**Stellungnahme der Verwaltung zu den Stellungnahmen der Behörden (TÖB) zum Bebauungsplan 313 - RathausQuartier -
Ergebnis der frühzeitigen Beteiligung und der öffentlichen Auslegung**

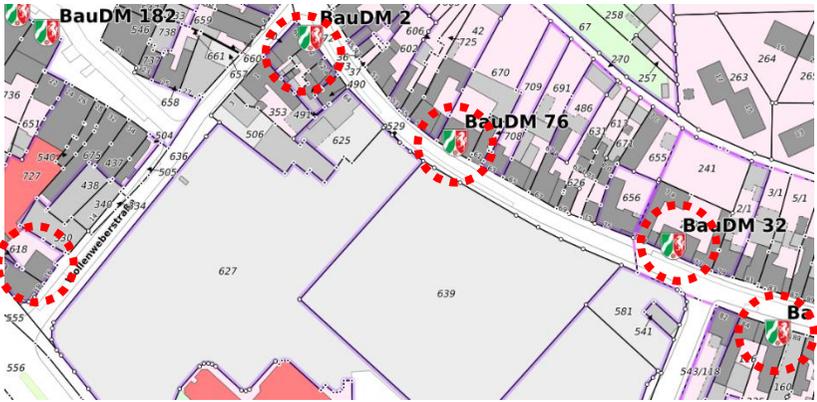
4.	Geologischer Dienst NRW – Schreiben vom 11.07.2022		
	<p><u>Erdbebengefährdung</u></p> <p>Es wird auf die Bewertung der Erdbebengefährdung hingewiesen, die bei Planung und Bemessung üblicher Hochbauten gemäß den entsprechenden Technischen Baubestimmungen des Landes NRW zu berücksichtigen ist.</p>	<p>In den Bebauungsplan wurde ein entsprechender Hinweis aufgenommen:</p>	<p>Die Stellungnahme wird zur Kenntnis genommen.</p>

Nr.	Behörde / Inhalt der Stellungnahme	Stellungnahme der Verwaltung	Beschlussvorschlag
	<p>Die Erdbebengefährdung wird durch die Zuordnung zu Erdbebenzonen und geologischen Untergrundklassen eingestuft, die anhand einer Karte der Erdbebenzonen und geologischen Untergrundklassen bestimmt werden. In den Technischen Baubestimmungen des Landes NRW wird auf die Verwendung dieser Kartengrundlage explizit hingewiesen.</p> <p>Das Plangebiet ist der Erdbebenzone 3 und der geologischen Untergrundklasse T zuzuordnen.</p> <p>In der Stellungnahme werden die entsprechenden DIN-Normen angeführt.</p>	<p>„Erdbebenzone</p> <p>Gemäß der „Karte der Erdbebenzone und geologischen Untergrundklasse der Bundesrepublik Deutschland 1:350.000, Bundesland NRW“, (Geologischer Dienst NRW 2006)“, ist das Plangebiet der Erdbebenzone 3 und der geologischen Untergrundklasse T zuzuordnen.“</p>

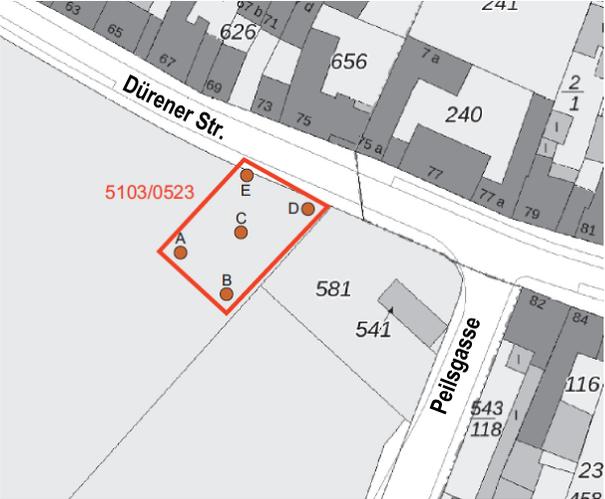
6.3	<p>Schreiben vom 05.08.2022 (archäologische Bewertung)</p> <p>In seiner Bewertung zieht der LVR folgendes Fazit:</p> <p>Die Planung der Tiefgarage reicht in Teilen über die im Entwurf von 2017 in Anspruch genommene Fläche hinaus. Der LVR geht davon aus, dass sich auch in dem erweiterten Bereich mittelalterliche und neuzeitliche Siedlungsbefunde wie Fundamente, Keller, Brunnen, Latrinen, Abfallgruben usw. erhalten haben. Dem LVR sind sowohl Umfang und Erhaltungszustand der Bodendenkmalsubstanz als auch der Umfang der Störungen durch die Unterkellerung des City-Center-/Hertie-Komplexes bislang unbekannt.</p> <p>Von Seiten des LVR bestehen gegen das Vorhaben keine Bedenken, wenn sichergestellt wird, dass im Vorfeld der Baumaßnahme alle archäologischen Funde und Befunde bis auf Baueingriffstiefe durch eine archäologische Fachfirma untersucht werden.</p>	<p>► Zu der archäologischen Begleitung der Baumaßnahme siehe Stellungnahme der Verwaltung zu Punkt 6.1.</p>	<p>Die Stellungnahme wird teilweise berücksichtigt.</p>

Nr.	Behörde / Inhalt der Stellungnahme	Stellungnahme der Verwaltung	Beschlussvorschlag
	 <p>Lediglich im zentralen Bereich kann aus Sicht des LVR auf eine archäologische Untersuchung verzichtet werden. Der LVR fordert, alle über die damalige Planung hinausreichenden Flächen ebenso wie die seinerzeit definierten Konfliktbereiche (siehe Abb., grün schraffiert) archäologisch zu untersuchen.</p>
